第2回 青木村ふるさと公園（仮称）整備検討委員会 議事概要

日時 平成26年1月24日 19:00～21:00

- ・計画平面図たたき台に対してのグループ討議を行った。
- ・「○○(誰)が△△(目的)として使うために□□の施設が必要」という内容で、あらかじめ準備いただいたお考えを出し合い、施設整備に対する提案をグループごとに出し合った。

付図-1

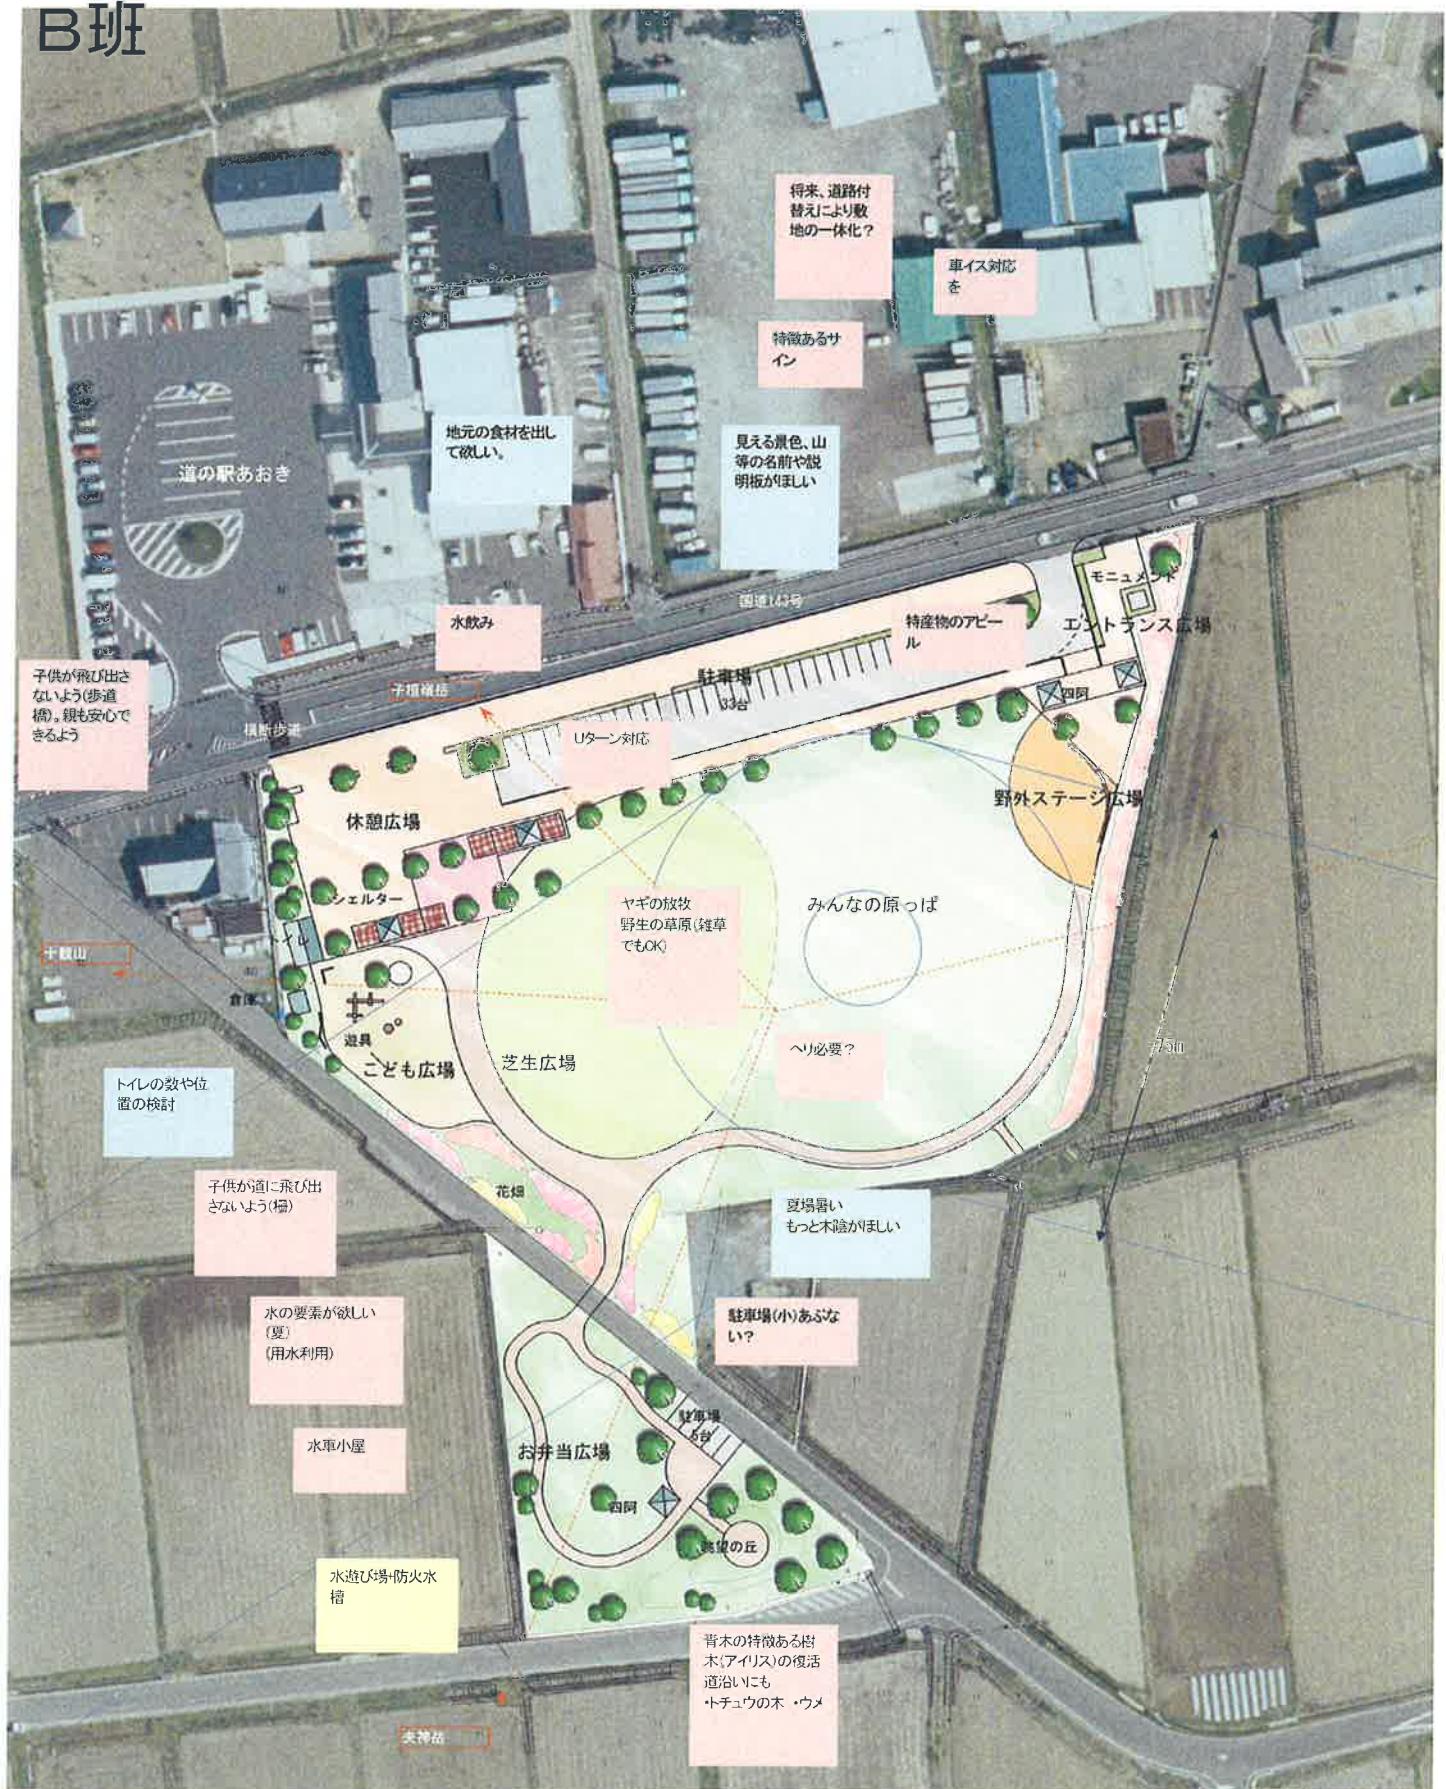
- ・便所が遠い。もう1、2棟あってもよいのではないか。
- ・60歳以上の方向けにゆったり歩ける空間に（歩いて距離がわかる表示）
- ・「未完の公園」の意識で、今後拡大の要素もあるという視点で公園づくりを進めてはどうか。
- ・レンタサイクルの導入を検討してはどうか。
- ・園路に沿って子供たちの手形を入れるような取り組みにより、村民が参加した証を。
- ・モニュメント：青木村の象徴としてそれ自体が遊べるものにする方法もある。
- ・野外ステージは、天候が多少悪くても使えるよう、屋根付に。
- ・シェルター：給湯設備などを付けお湯わかしくらいできるとよい。
- ・国道端がさみしいという指摘もあったので、WELCOMEの花壇整備はどうか。
- ・水の利用を。水遊び場、噴水など。
- ・公園全体の外周に花を。
- ・案内所もあるとよい(道の駅側から公園側へ)。

- ・遊具はメーカーの既製品ではないもので。

B班

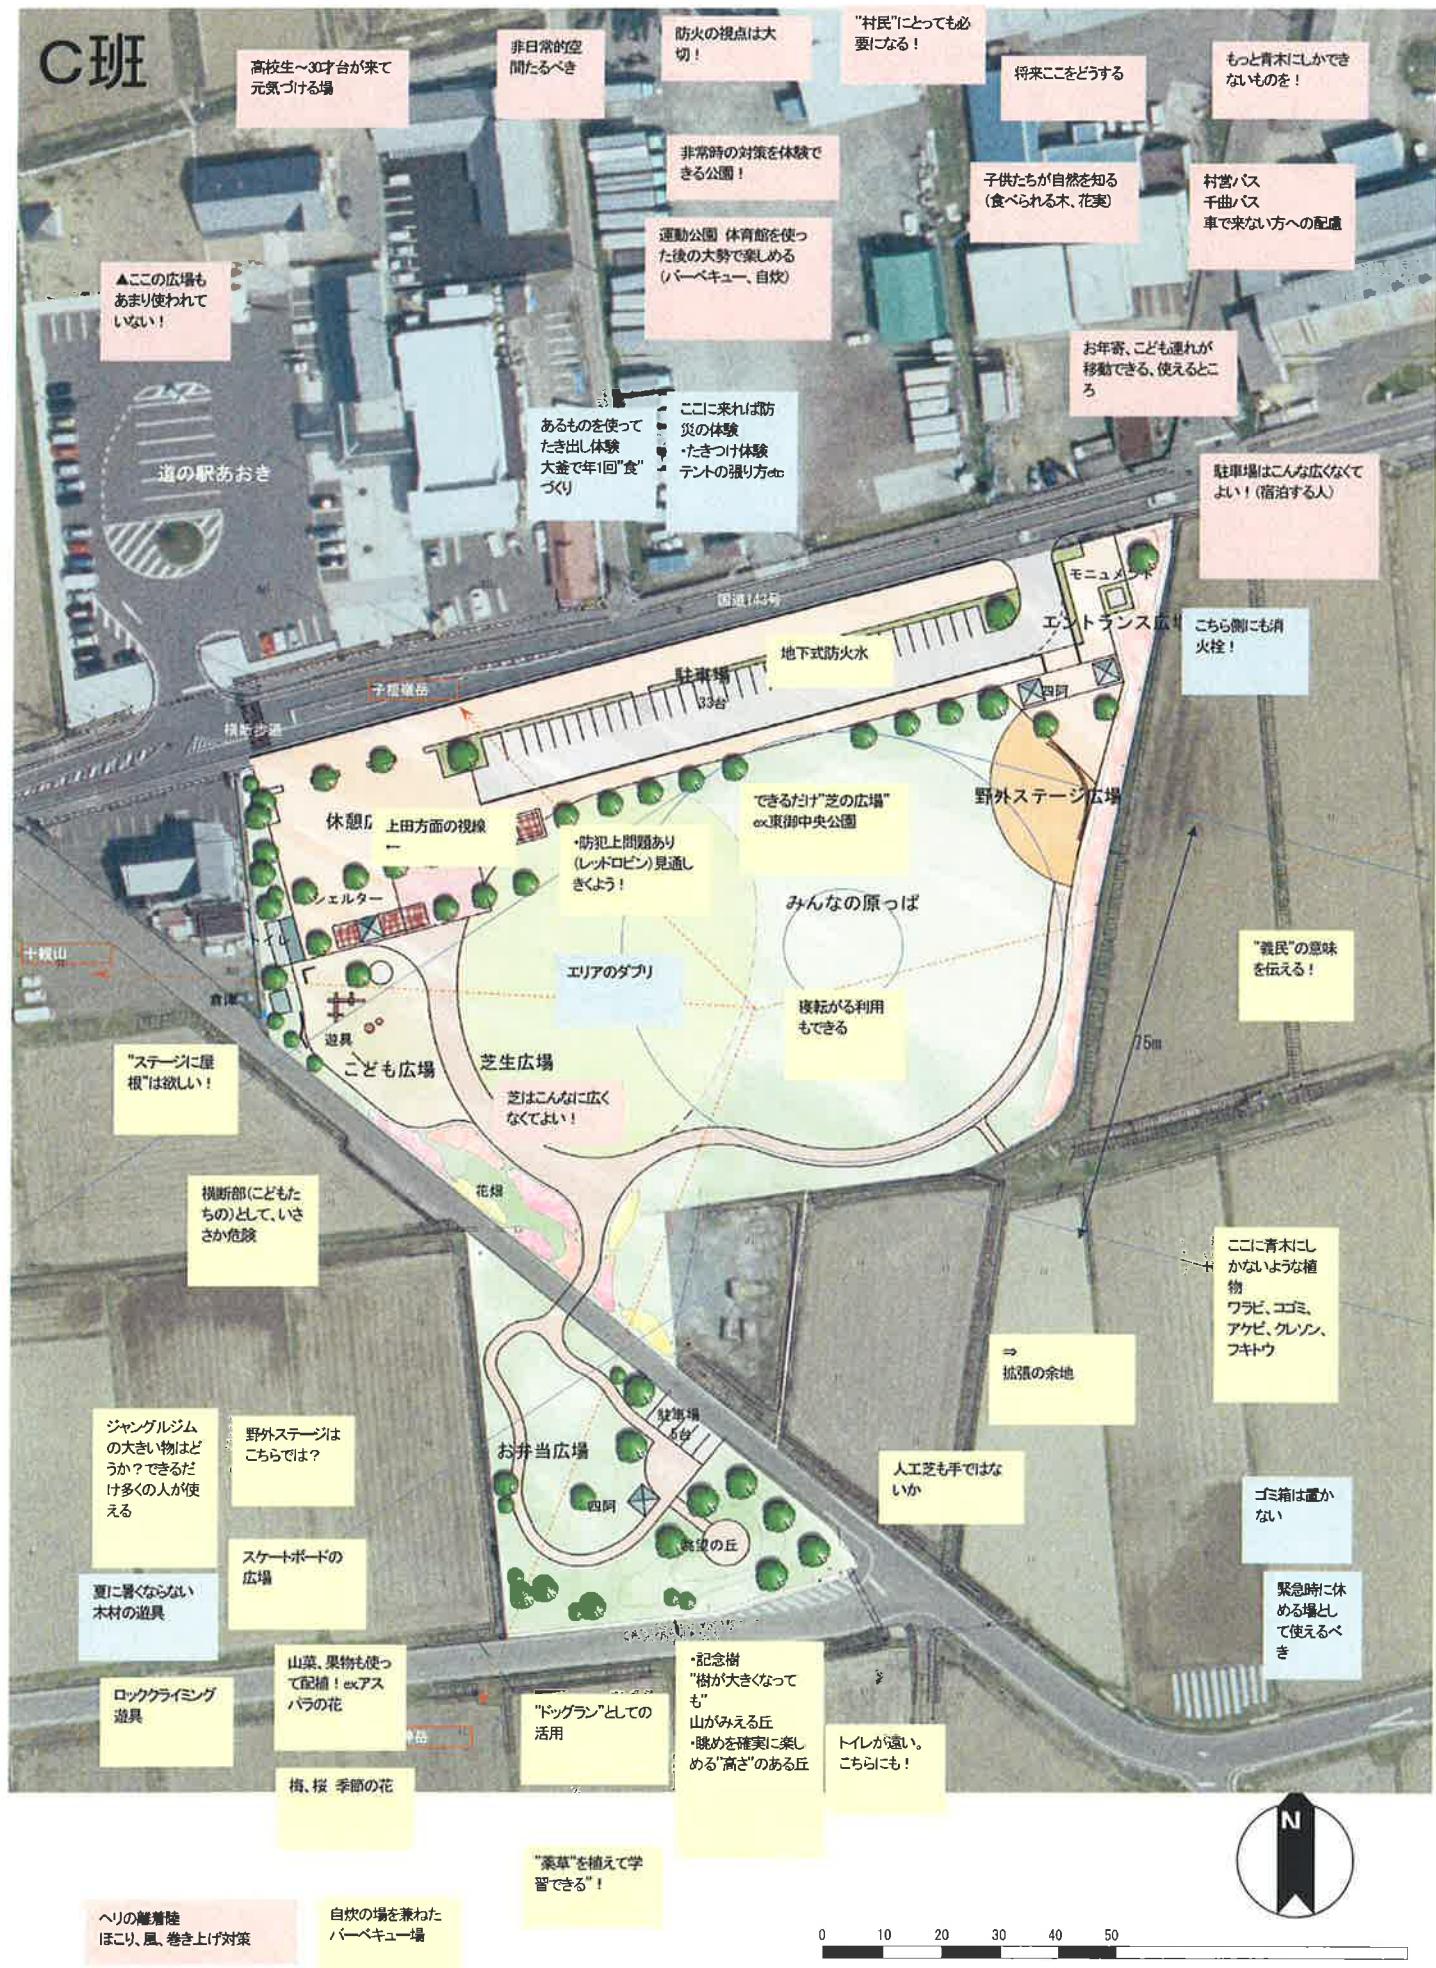
- ・駐車場：入口 1か所でUターンできるのか懸念が残る。
- ・便所：場所・穴数を検討した方がよい。現在のたたき台の案では少ない印象。
道路を挟んだ南側のエリアにも設置が必要ではないか。
- ・子供の出入りを念頭に置いた柵などの設置を(飛び出し防止)。
- ・水の要素を取り入れたい。例) 防火水槽の設置→貯水槽の水を使って遊び場に
- ・村に（ゆかりの）ある木や花：例えば、村花アイリス、アイリス道路、
杜仲の木、果樹・果実のなるもの、村で奨める樹木の植栽。
- ・眺め：山の名前の由来などのわかる案内板の設置。
- ・ゆっくり安心できる場の検討：車椅子の方が一周できるような動線。
- ・ヘリは停めないといけないのですかという意見もあった。
- ・芝生全面は管理負担も大きいでしょうから、草原にヤギ放牧という形はどうか？
- ・樹木が少ないと夏の暑さ対策が気になる。
